АНКЕТА

**визначення доступності будівель та приміщень
для людей з інвалідністю та маломобільних груп населення (МГН)
закладів середньої освіти**

**Назва об'єкту: РОЗТОКІВСЬКИЙ ЗАКЛАД ЗАГАЛЬНОЇ СЕРЕДНЬОЇ ОСВІТИ І-ІІІ СТУПЕНІВ
УСТЬ-ПУТИЛЬСЬКОЇ СІЛЬСЬКОЇ РАДИ ВИЖНИЦЬКОГО РАЙОНУ ЧЕРНІВЕЦЬКОЇ ОБЛАСТІ**

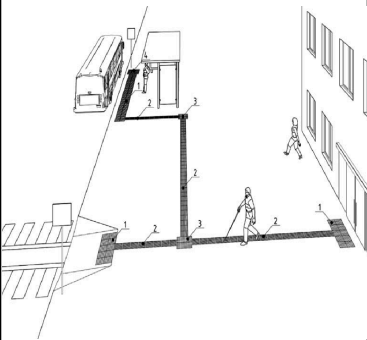
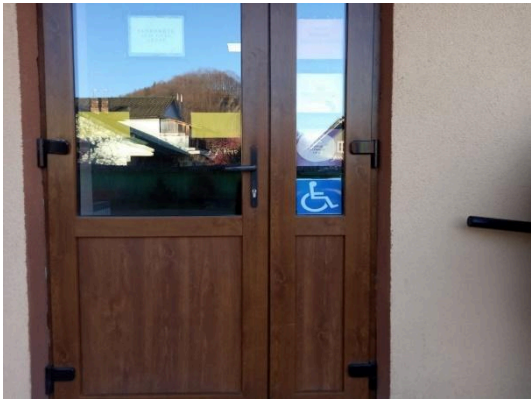
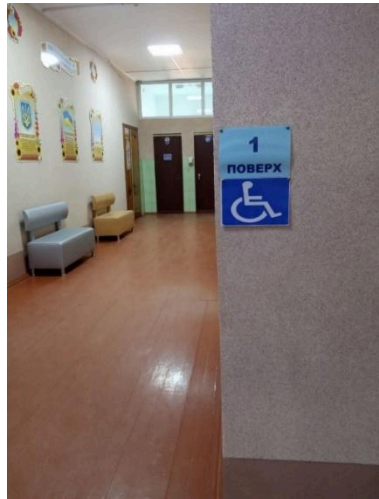
*Коментар: ширина хвіртки = 105 см.
Фотофіксація:*

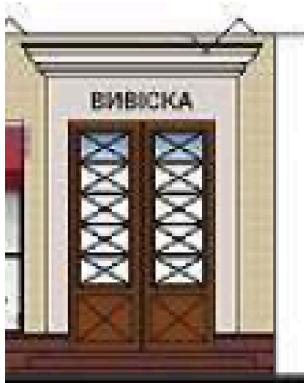
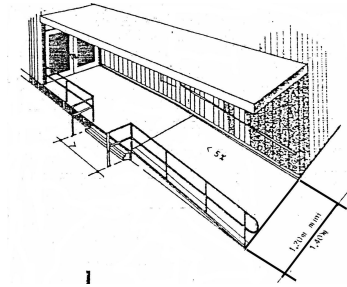
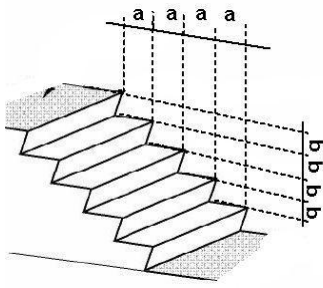
Коментар: Покриття входу на територію закладу – ґрунтове, має вибоїни та нерівності

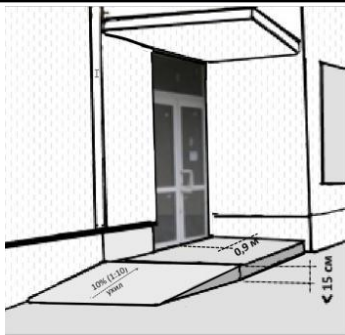
Коментар: наявні візуальні елементи орієнтації		
4.2	Чи на прилеглої до об'єкту території існує можливості для безпечного і безпере-шкодного пересування маломобільних груп населення? Чи тротуари та пішохідні доріжки на території ЗОЗ мають рівне покриття, без бар'єрів і перешкод, вибоїн тощо? Примітки: <u>Покриття повинно бути гладким і рівним, без вибоїн і ям, а товщина швів між елементами покриття не більше ніж 0,015 м.</u>		Фотофіксація  Коментар: Покриття пішохідного шляху на території закладу частково заас-фальтоване, частково ґрунтове, має вибоїни та каміння .		ні

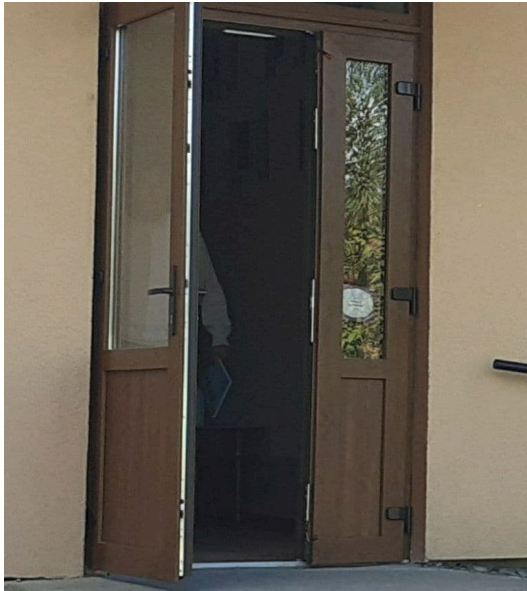
Коментар: Інформаційна табличка присутня.		
5.2a	Чи над вхідною площадкою існує: навіс, водовідвід як з поверхні площадки, так із покриття навісу?		Фотофіксація:  Примітка/коментар: над вхідною площадкою є навіс без водопроводу, який не захищає пандус від дощу. Площадка біля сходів з одного боку огорожена поручнями.	Час-т КОВО	Час-т КОВО
5.2б	Чи площадка біля сходів має огороження поручнями по усьому периметру.

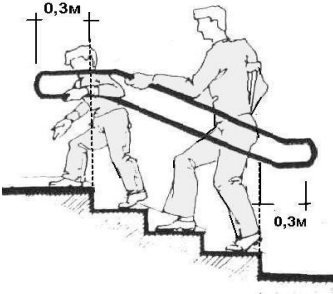
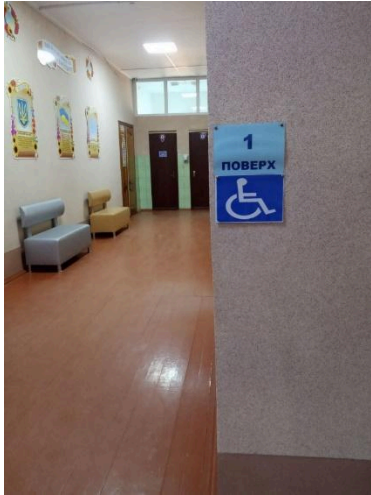
5.76			 <i>Коментар: З обох боків пандуса наявні поручні на висоті 87 см., сходи вхідних дверей мають поручні лише з правого боку.</i>		
	Чи завершальні частини поручня і вгорі, і внизу продовжуються по горизонталі на 0,3 м, і чи мають заокруглення?		<i>Коментар: завершальні частини поручня не продовжуються по горизонталі на 0,3 м, і не мають заокруглення .</i>		ні
VI	Вхідні двері до будівлі закладу, пороги

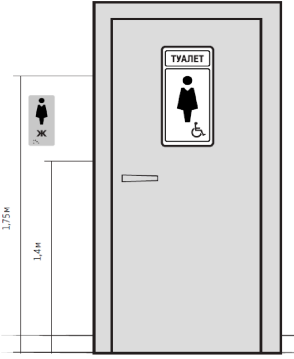
7.2	Чи при сходах є поручні з обох боків?		Фотофіксація  Коментар: Сходи мають поручні з тільки лівого боку.		ні
7.3	Чи на поручнях при сходах існують позначення поверхів рельєфним або шрифтом Брайля?		Фотофіксація 		ні

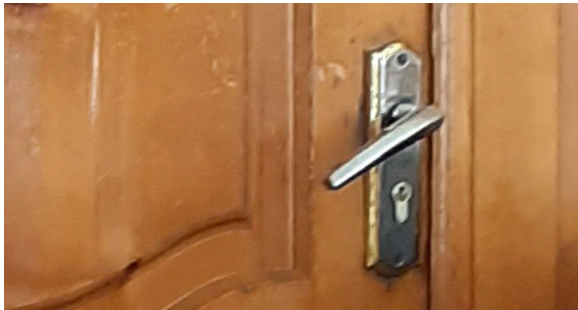
Коментар: При сходах є візуальні позначення поверху		
7.4	Чи ребра сходинок мають контрастне маркування?		Фотофіксація  Коментар: на ребрах сходинок є контрастне маркування	так	
VIII	Коридори				
8.1	Чи достатньо місця у коридорах/вітальні з врахуванням осіб в кріслах колісних? Шляхи руху в коридорах, приміщеннях, галереях тощо вільні, ширина складає не менше min 1,8 м?		Фотофіксація	так

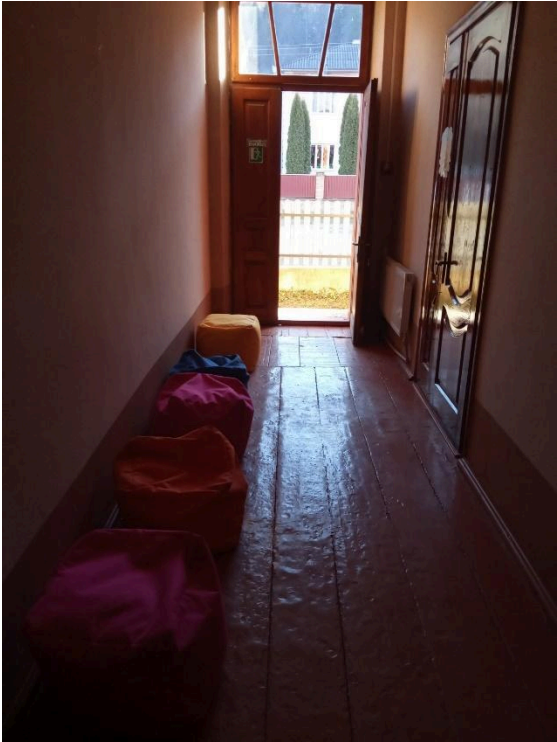
<i>Коментар:</i> В кабінетах підходи до різного обладнання і меблів є не меншими 1,2 м.		
10.6	Чи біля столів і інших меблів існує вільний простір розмірами в плані не менше 0,9 м x 1,5м? Примітки: Ширина проходів між партами і меблями повинна бути не менше 0.9 м.		<i>Фотофіксація:</i>  <i>Коментар:</i> В кабінетах біля столів і інших меблів існує вільний простір розмірами в плані не менше 0,9 м x 1,5м	так	
10.7	Чи столи та парти в кабінетах доступні для осіб в кріслах колісних чи дітей? Примітка: Висота столів - Від підлоги до нижньої частини стола – 68 см Стільниця на висоті 70 – 80 см.		<i>Фотофіксація:</i> 	так
